灵璧县皖北加油站建设项目 竣工环境保护验收监测报告表

验收工作组意见及签到表

灵璧县皖北加油站竣工环境保护验收工作组意见

附件八：现场照片

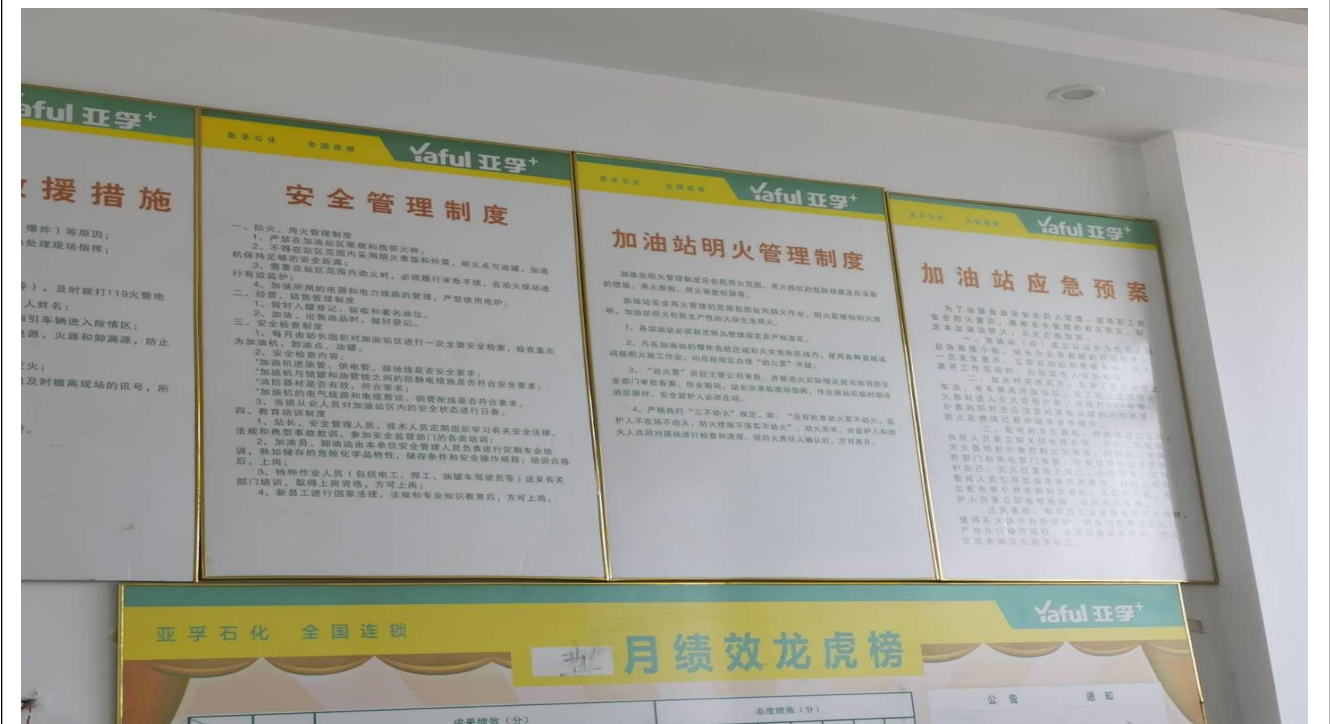
1、核对距生产场区边界500m环境敏感目标分布，生产厂区生产设施、建筑物、油气回收管网布局及以上变更情况，补充主要治污设施照片。

1、核对距生产场区边界 500m 环境敏感目标分布，生产厂区生产设施、建筑物、治气回收管网布局及以上变更情况，补充主要治污设施照片。

1、已核实生产场区边界 500m 环境敏感目标分布，生产厂区生产设施、建筑物、治气回收管网布局变更情况，验收报告中已补充主要治污设施照片。
